# NOTRE-DAME-DE-BELLECOMBE

Modification simplifiée n° 1 du PLU

**MODIFICATION SIMPLIFIÉE N°1**  
Approuvée par délibération  
en date du : **23 mai 2022**

**1- RAPPORT DE  
PRÉSENTATION**

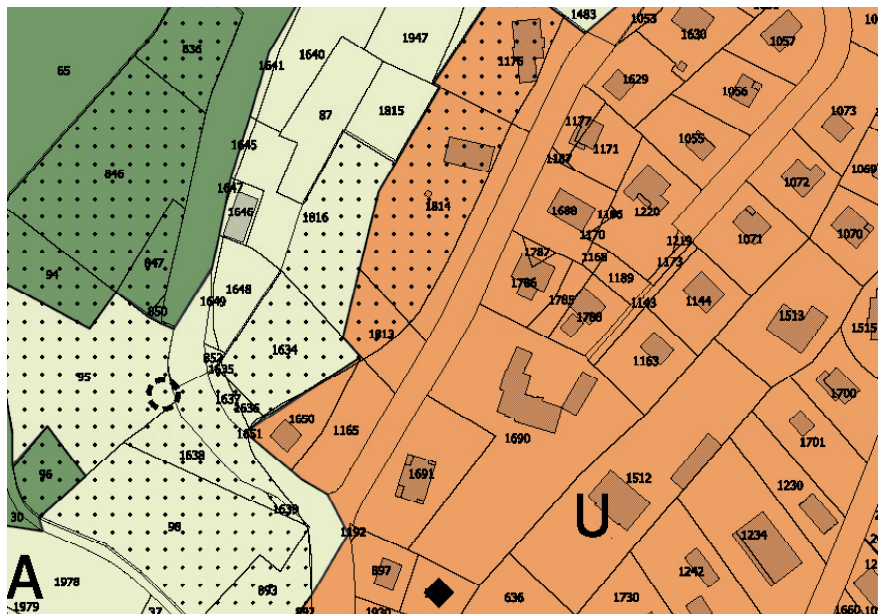
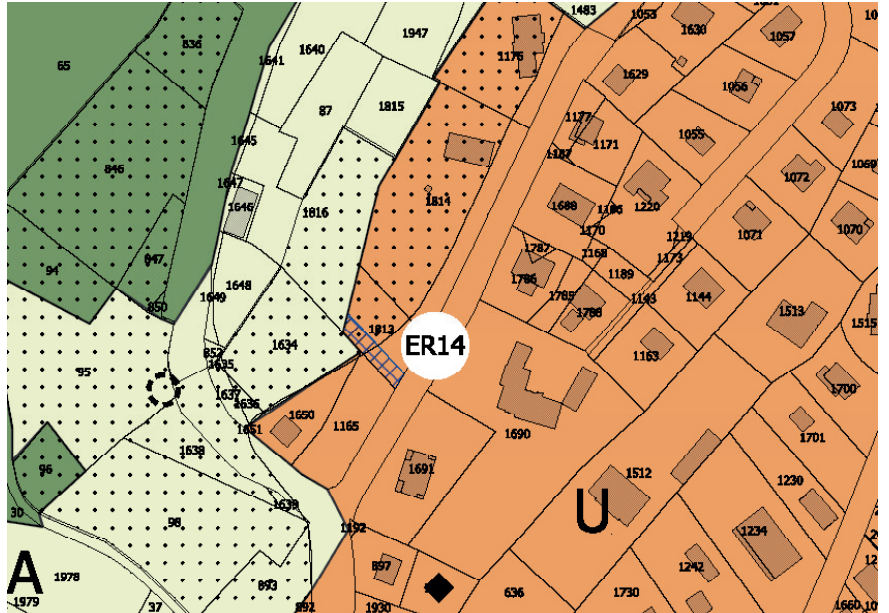
Dans le PLU initial, l'emplacement réservé n°14 avait été créé pour conserver un accès agricole aux terrains situés à l'arrière de la zone U.

Le propriétaire du terrain frappé par l'ER était intervenu lors de l'enquête publique pour s'opposer à cet ER en exposant que d'autres accès agricoles existent.
